KS-10PTI 仕様変更のお知らせ

KS-10PTI

【仕様比較】

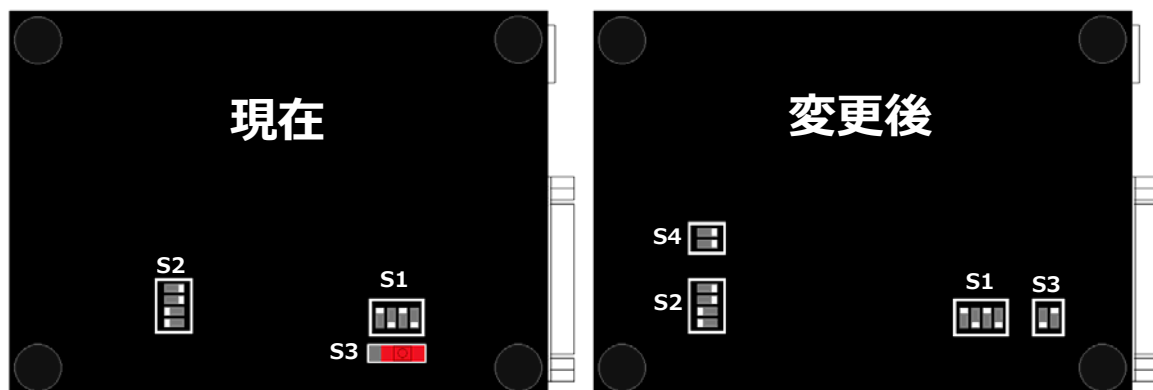
裏面設定スイッチ部

SW3：スライドスイッチから DIP タイプスイッチへ

SW4：新規追加

変更部分	現在	変更後
裏面 SW3	赤スライドスイッチ	2P DIP スイッチ
裏面 SW4 (プリバイアス抵抗「入切」スイッチ)	なし	新規実装

【裏面設定スイッチ部 詳細比較】

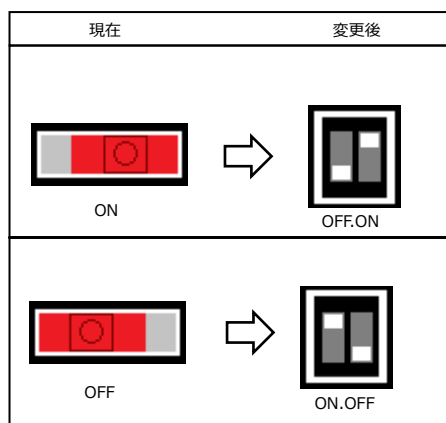
(3) SW3

機能は変わりませんが、形状が変更になります。

(4)SW4

新規実装になりました。

プリバイアス抵抗を「入切」することができます。
